△	スピコンインバータ廃止	技術情報サービス	年 月 日		シリーズ名	ミニシリーズ	図名	本体組立図 90° UD 呼びベルト幅 500 mm
			改訂 番号	改訂 記事

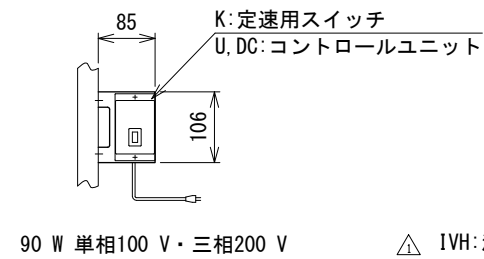
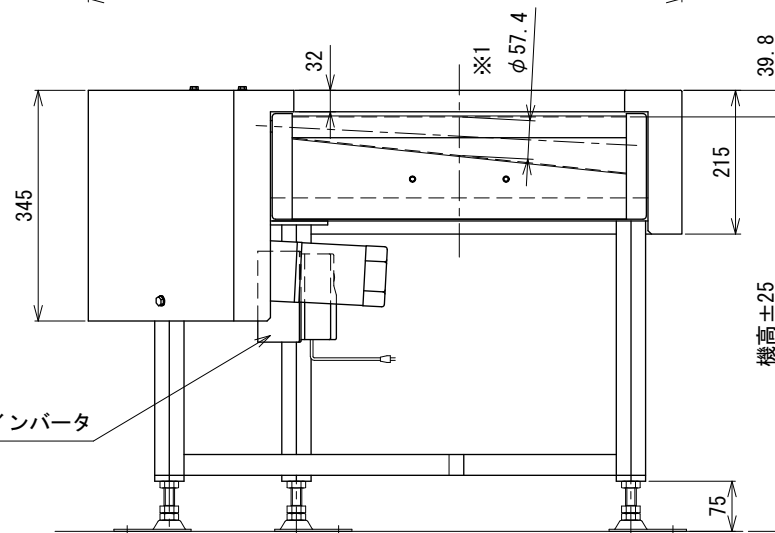
△ IVH: 汎用インバータ

△ 90 W、減速比1/6~1/90 (K, IVH, U, DC) になります
(速度記号、呼びベルト幅により減速比が変わります)

90 W, 0.2 kW (IVH): 呼びベルト幅200, 300, 400 mm 減速比1/3.6・1/5
△ 呼びベルト幅500, 600 mm 減速比1/5・1/6・1/7.5 になります
